放射線測定設備(モニタリングポスト)の 追加及び環境モニター室装置等の更新について

令和 3 年 2 月 25 日
日本原子力研究開発機構
大洗研究所放射線管理部

図1 モニタリングポストの設置場所

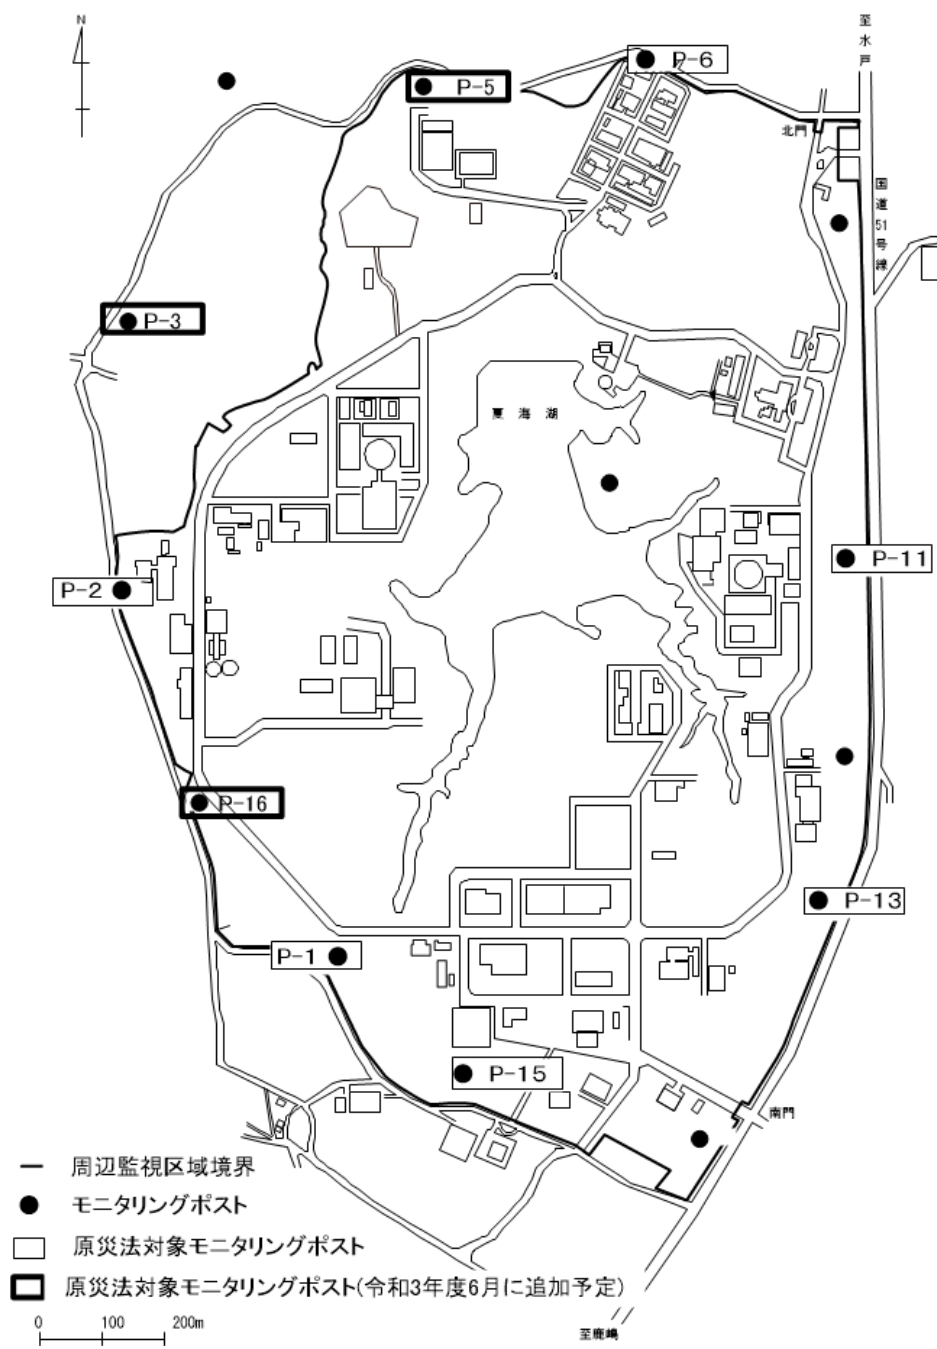
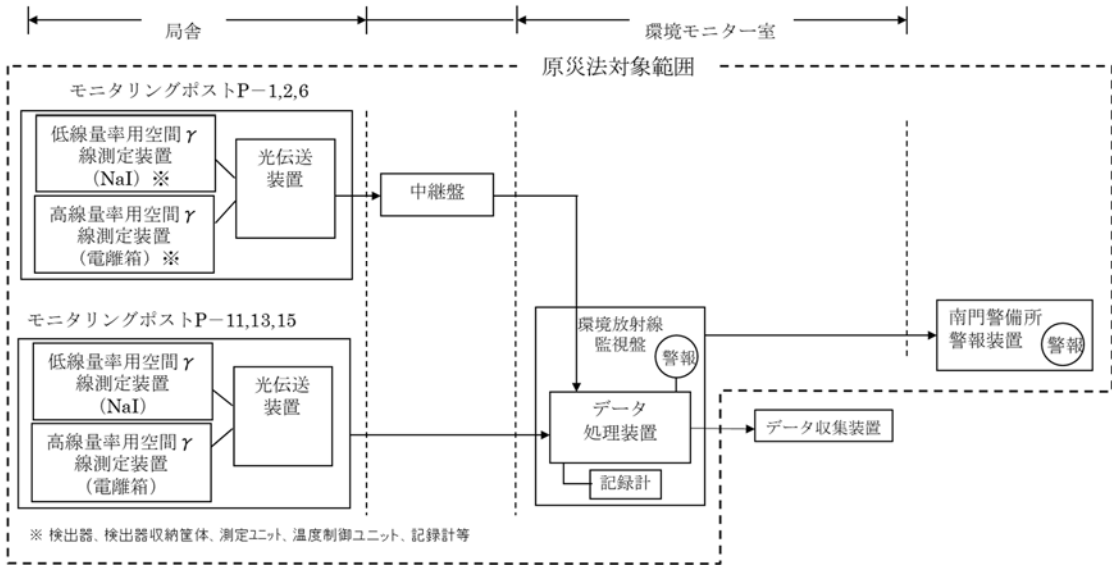
今回、大洗研究所(北地区)原子炉設置変更許可申請書と整合を図るため、新たにモニタリングポスト 3 基(P-3, P-5 及び P-16)を追加し、全 9 基を大洗研究所の原災法で定められた放射線測定設備として位置付ける。

モニタリングポストの設置場所を図 1 に示す。今回新たに追加するモニタリングポスト 3 基は、P-3、P-5 及び P-16 である。

図 2 システム概略図

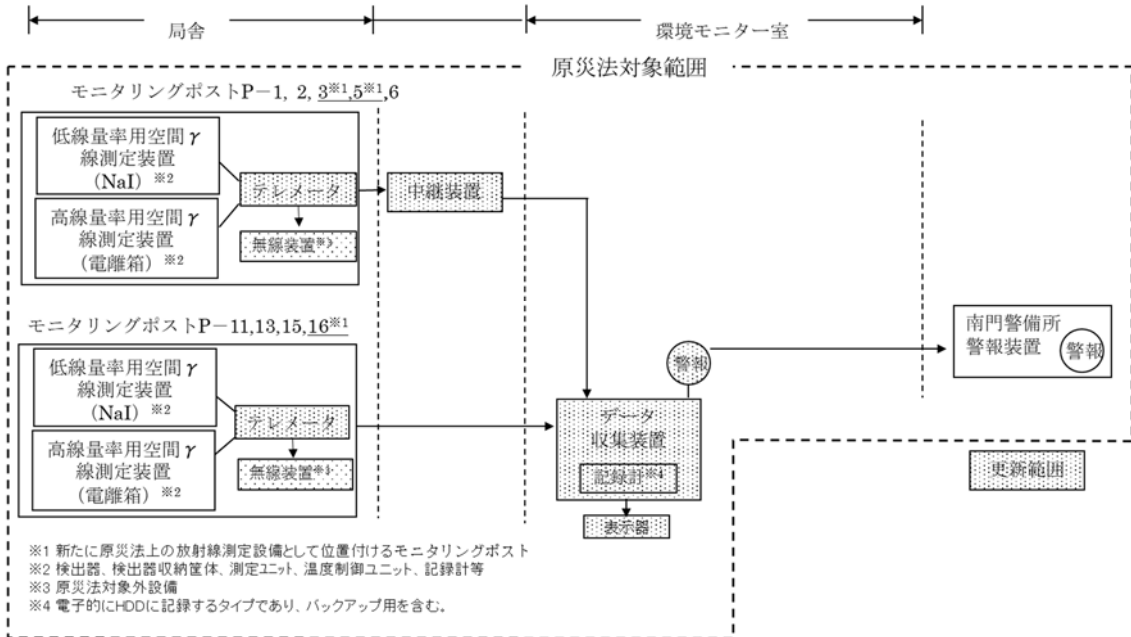
原災法の変更前後のシステム概略図を図 2 に示す。環境モニター室にある環境放射線監視盤についてデータ収集装置及び表示器から構成されるシステムに更新する。また、モニタリングポスト局舎の伝送装置について光伝送装置からテレメータに更新するとともに、P-1、P-2 及び P-6 用の中継盤について中継装置に更新する。
